Venice LNG S.p.A. Marghera, Italia

Deposito Costiero GNL a Marghera

Controdeduzioni alle Osservazioni

Doc. No. P0008501-5-H4 Rev. 0 - Novembre 2018

Figura 2.2: Andamento del Livello del Mare nell'Area di Studio - Serie Temporale di 1 Mese

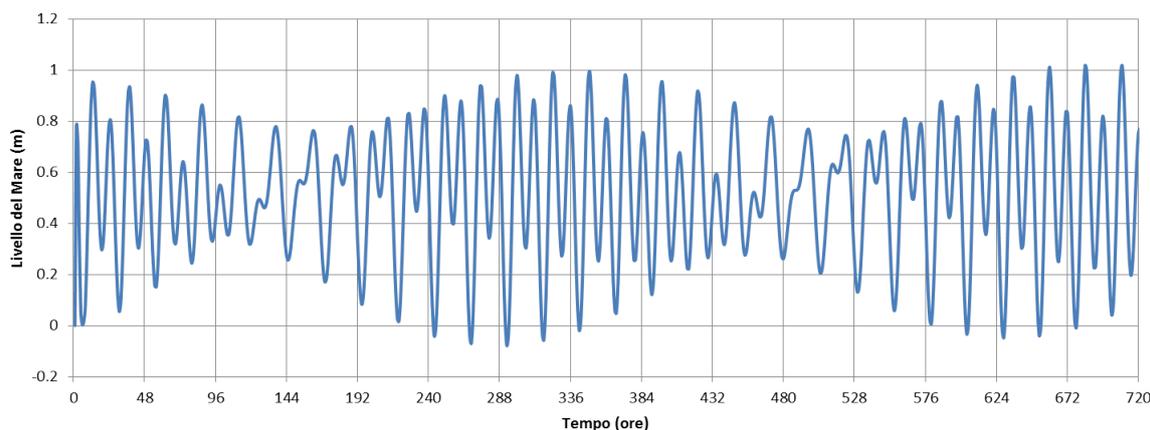
Rischio idraulico : si dice che è moderato – P1 - ma già nel 2007 quest'area è stata del tutto allagata. E non si dice nulla in caso di alte maree eccezionali. Bisogna imporre almeno la sopraelevazione delle pompe e delle parti più delicate degli impianti

Per quanto concerne i possibili effetti associati a maree eccezionali, nella sottostante figura è mostrata la serie temporale del livello del mare per un intero ciclo di marea in corrispondenza di un punto rappresentativo dell'area di studio (fondali antistanti la banchina DECAL/Venice LNG). Dalla figura si nota che il range massimo di variazione del livello del mare è dell'ordine di 1 m tra l'alta e la bassa marea.

In considerazione della quota della banchina (circa 2 m sopra il livello del mare), non si prevedono allagamenti dell'area di impianto associati alla marea (si veda anche quanto riportato al successivo Paragrafo 4.3.2).

Figura 2.3: Composizione Pesante, Condizioni Meteo 2F, Vista Laterale

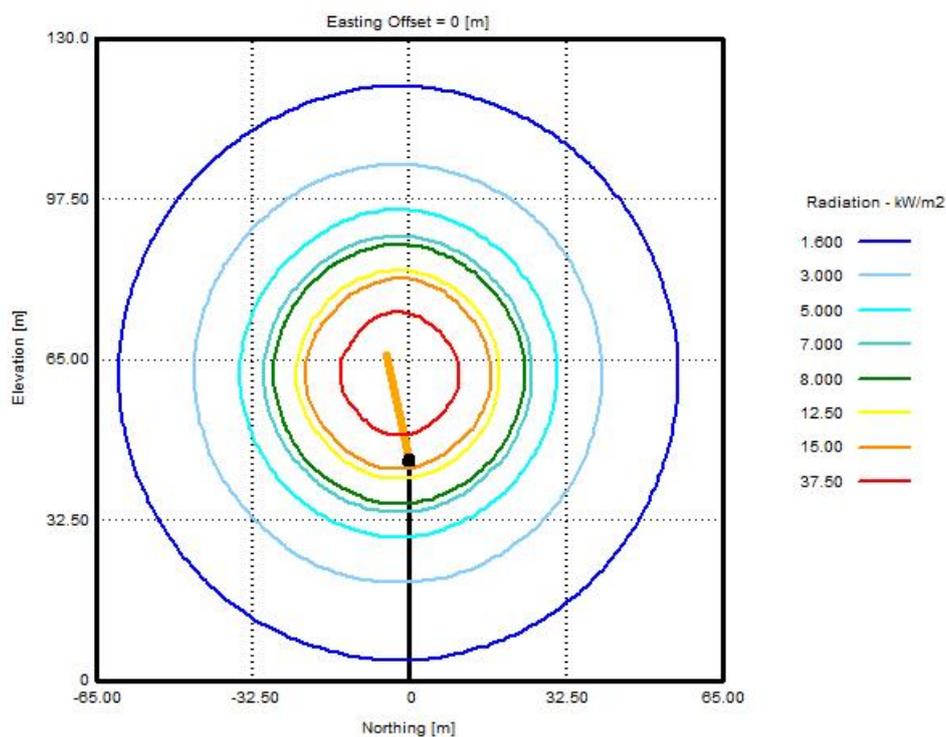
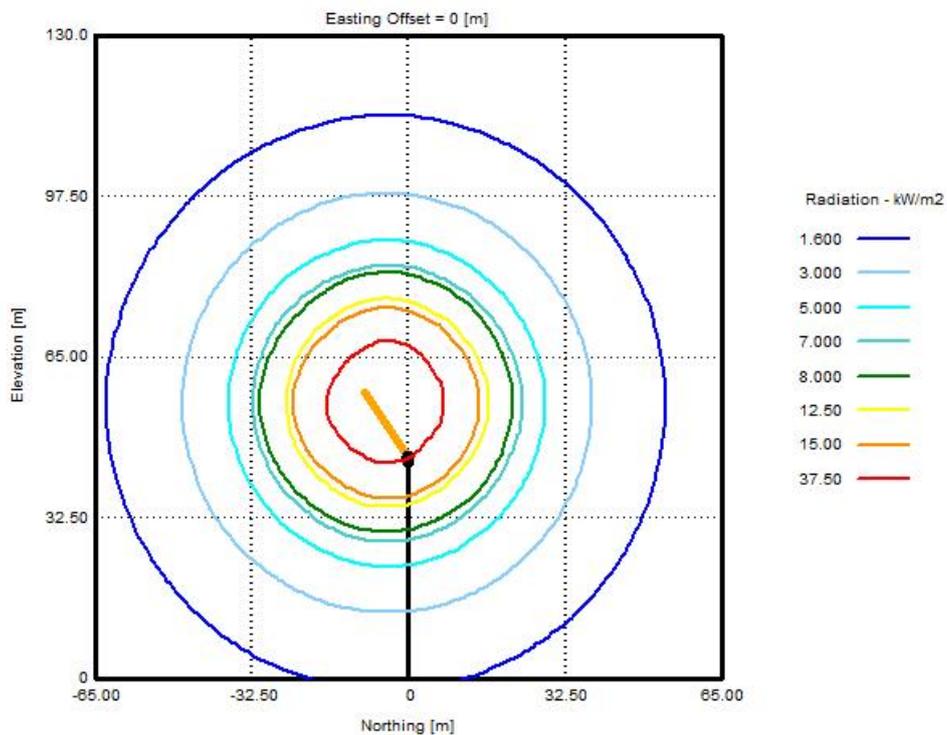
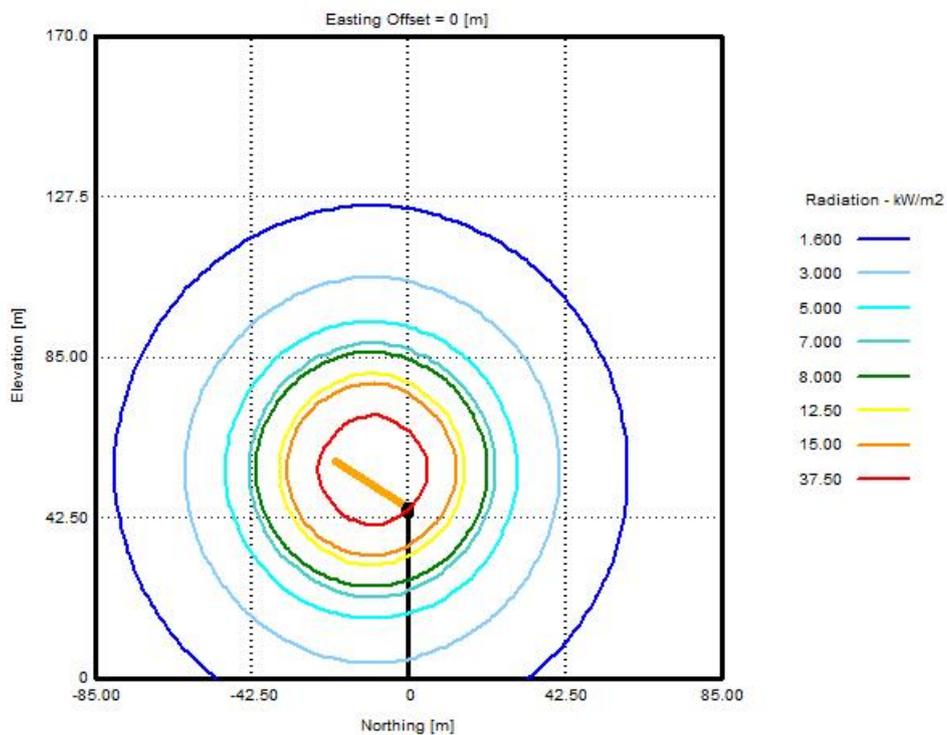
- Serbatoio alto 32 m , torcia alta 45 m superano i 30 m previsti dalla zona industriale ma c'è la deroga per motivate esigenze impiantistiche. Ma l'area ricade dentro la fascia di avvicinamento aerei per l'atterraggio ! Non ci sono valutazioni di rischio per torcia accesa e aerei in arrivo e interconnessione con torre di controllo aeroportuale

Per quanto concerne i potenziali effetti associati a rilascio da torcia in condizioni di emergenza, si evidenzia che nell'ambito dello sviluppo del progetto è stato predisposto uno studio volto a valutare i livelli di irraggiamento associati (Rif.: P0000556-2-H6).

Come presentato nelle sottostanti figure, in nessun caso i livelli di irraggiamento hanno interessato quote superiori a 120-125 m, ossia inferiori ai 146 m circa che devono essere garantiti lungo la rotta di atterraggio.

Figura 2.6: Dispersione della Nube di Gas in caso di Rilascio da PSV sul Tetto del Serbatoio
 Velocità del Vento 2 m/s.

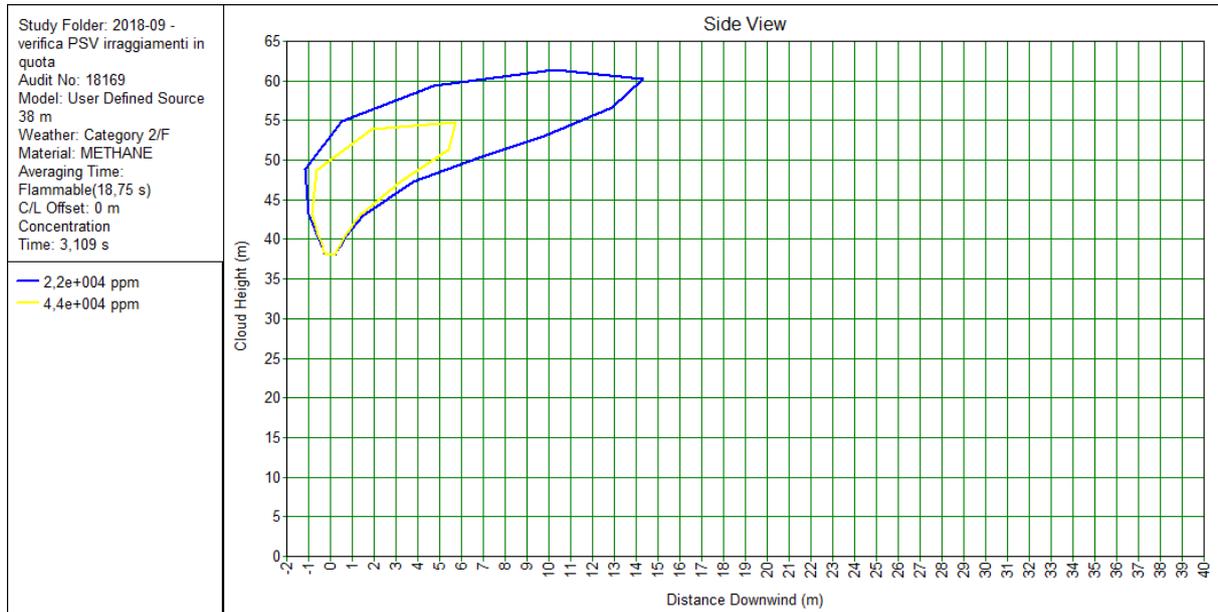
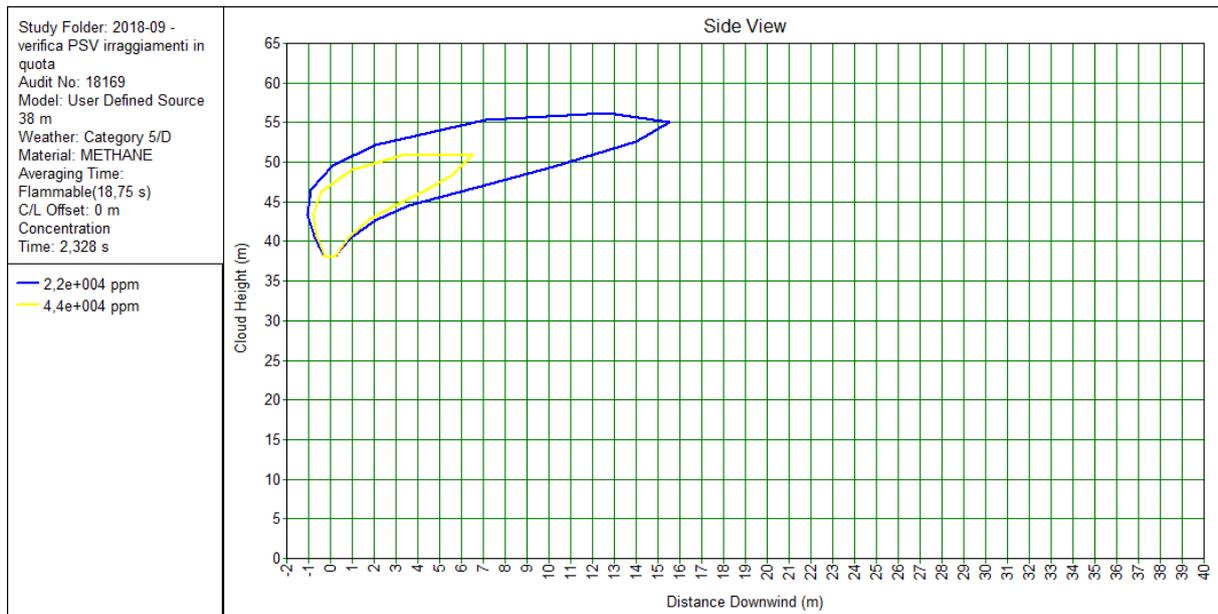
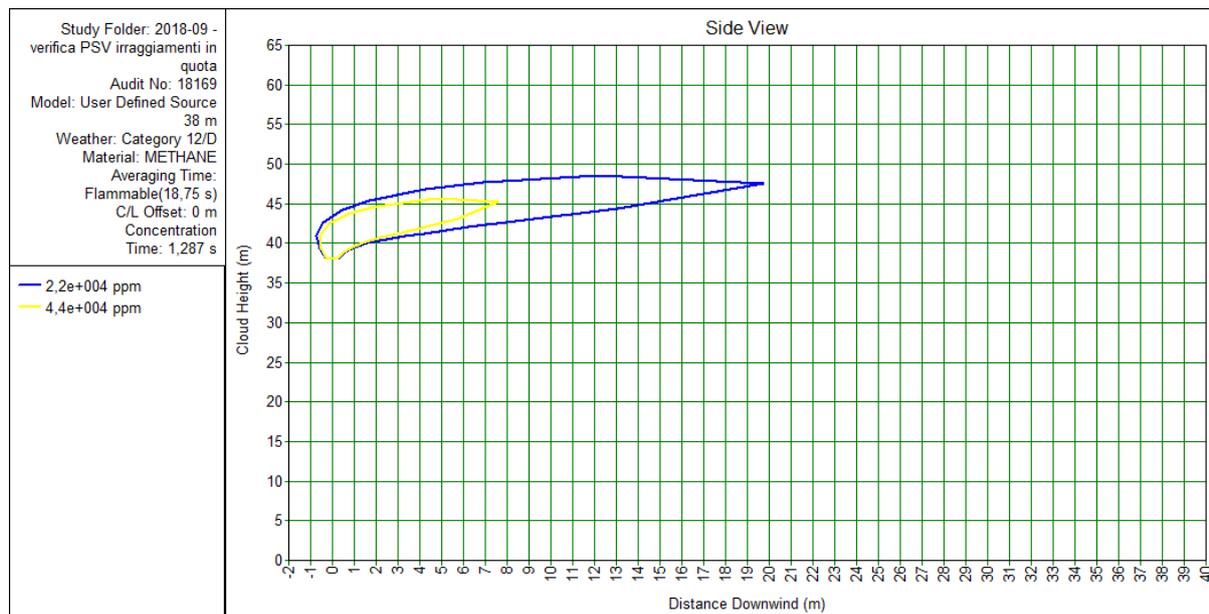
- Valvole di sicurezza sopra serbatoio per rollover scaricano in atmosfera . Valutare l'opportunità di convogliare lo scarico in torcia, possono scaricare 52 t/h

Nei grafici che seguono è rappresentato l'andamento della concentrazione del gas naturale in funzione dell'altezza rispetto a terra e della distanza dal punto di rilascio a seguito del rilascio attraverso le PSV ubicate sul tetto del serbatoio di stoccaggio e conseguente dispersione in atmosfera.

Come si evince da grafici sopra riportati, valori di concentrazione superiori o uguali all'LFL/2 e all'LFL, soglie a cui corrispondono, rispettivamente, effetti di inizio ed elevata letalità, rimangono al di sopra della quota alla quale avviene il rilascio (38 m) e non interessano, pertanto, aree in cui potrebbe essere presente personale di impianto.
